경인 운하의 수리 Hydraulics of Kyeongin Canal

최병호¹, 김경옥²
Byung Ho Choi¹ and Kyeong Ok Kim²

그림 1. 인천을 기준으로 한 MSSH의 분포 (Fang et al., 2002)

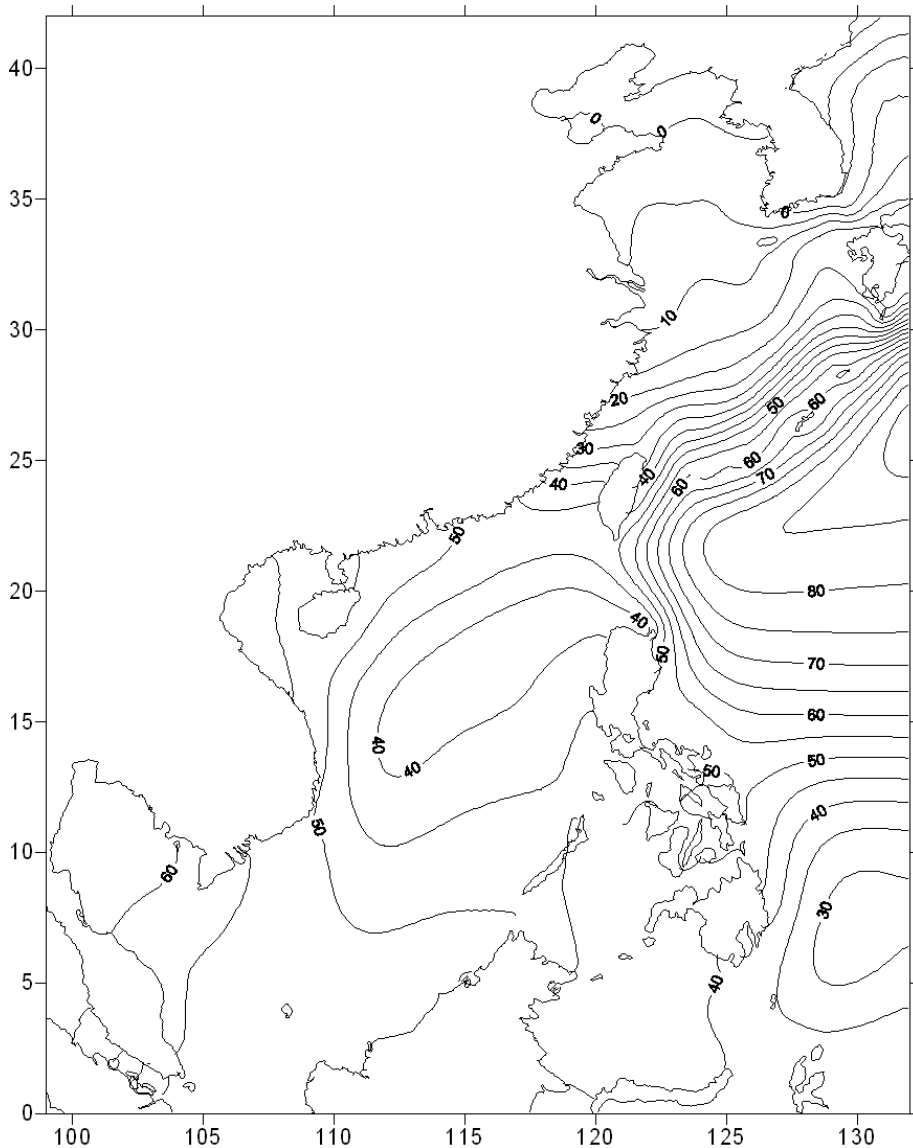
도의 평균해면차가 43cm라든지 하는 것은 기본적인 해양과정에 대한 이해가 부족함에서 비롯한다. 유사하게 현행의 서해안을 따른 육상표고와 수심기준면을 평균해면으로 일원화하는 수직기준 체계의 선행적인 과업도 이러한 기본적인 해양과정을 무시하면 안되며 도서에서의 조석관측을 인천기준과 연결함에 있어서도 본 고에 제시된 MSSH분포가 유용하게 적용될 수 있다.

이 그림에서 보면 중국해안의 경우 동사군도는 약 40cm, 남사군도 역시 약 43cm로서 청도항

(황해기준면)과의 평균해수면차를 갖고 있으나 우리나라 도서의 경우는 서남해안의 도서가 0-5cm, 울릉도 역시 약 5cm 정도의 MSSH의 차가 제시되고 있다. 역시 그림 1에서 보이는 바와 같이 인천을 기준한 위도상의 해면경사는 인천-목포간 5cm 정도로서 남방경사를 갖는데 epoch를 잘못 적용한 인천항의 평균해면(6.5cm 차)를 적용할 때는 이 MSSH 경사의 평가가 잘못될 수 있으므로, 인천항의 검조 및 평균해면 설정의 연혁을 잘 파악하여 해석해야 된다.
